## Eingegangene Bürgerhinweise

## Erwiderung Vorhabenträger

Haltestellen Ist-Zustand und Planungsstand auf dem Inneren Ring und der Hartmannstraße

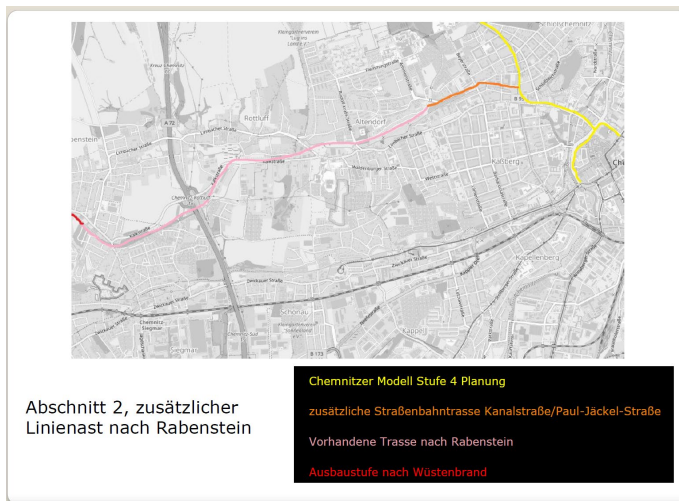
Haltestellen Verbesserungsvorschlag

**Für die weiteren Planungen im Abschnitt 2 und 4 habe ich auch noch Anmerkungen.**

Die Anordnung der neuen Haltestellen im Bereich des Chemnitzer Modells Stufe 4 wurde zwischen der Stadt Chemnitz und der CVAG detailliert abgestimmt. Dabei wurden die Einzugsgebiete der Fahrgäste und die kurze fußläufige Anbindung zu diesen als wesentliches Kriterium für die künftige Lage der Haltestellen herangezogen.

Ausbaustufe Citybahn  
nach Wüstenbrand

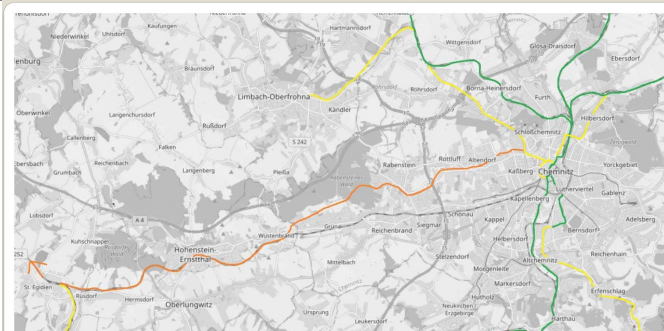
**Für den Abschnitt 2 sollte nochmals über eine Zweigstrecke nach Westen zur ehemaligen Eisenbahnstrecke nach Wüstenbrand nachgedacht werden. Diesmal aber nicht erst ab Eissportstation sondern geradliniger über die Kanalstraße und Paul-Jäckel-Straße.**

**Noch ist die vorhandene ehemalige Eisenbahntrasse nicht oder nur an wenigen Punkten überbaut. Warum sollte man diese Trasse nur mit einem Radweg überbauen? Sie hat viel mehr Potenzial. Beide Verkehrsmittel könnten nebeneinander existieren. Die Straßenbahn könnte bis Rabenstein fahren und in einer weiteren Ausbaustufe könnte die Citybahn mindestens bis Wüstenbrand, eher bis nach Hohenstein-Ernstthal (oder sogar weiter) fahren. Somit gäbe es für die einzig verbliebene Eisenbahnstrecke ohne (geplante) Citybahn, doch noch eine attraktive und schnelle Verbindung in die Innenstadt. Und diese Strecke hat dabei meiner Meinung nach noch mehr Potenzial als andere Strecken des Chemnitzer Modells.**

Die Meinung wird aufgenommen und in der weiteren Planung des Chemnitzer Modells Stufe 4 Planfeststellungsabschnitt 2 geprüft. Im Rahmen der Voruntersuchung erfolgt eine Variantenbetrachtung. Die Varianten werden hinsichtlich verschiedener Kriterien bewertet. Im Ergebnis der Abwägung wird eine Vorzugsvariante ausgewiesen.

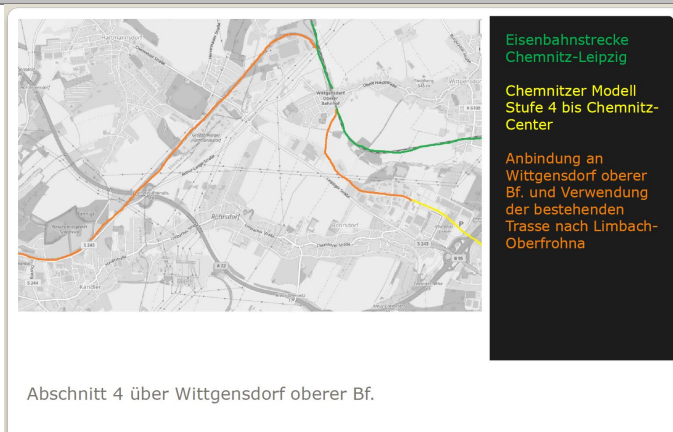
**Für den Abschnitt 4 ist es in meinen Augen nicht sinnvoll eine komplett neue Trasse auf dem Feld zu errichten. Auch dort sollte eine bestehende Trasse ab Bahnhof Wittgensdorf (oberer Bf.) genutzt werden.**

**Der Vorteil dabei ist der Zugewinn einer attraktiven Umsteigestelle und einer weiteren Verknüpfungsstelle zwischen Eisenbahn und Straßenbahn, welcher auch von der Citybahnverbindung auf der Eisenbahnstrecke Richtung Leipzig wechselseitig genutzt werden könnte.**
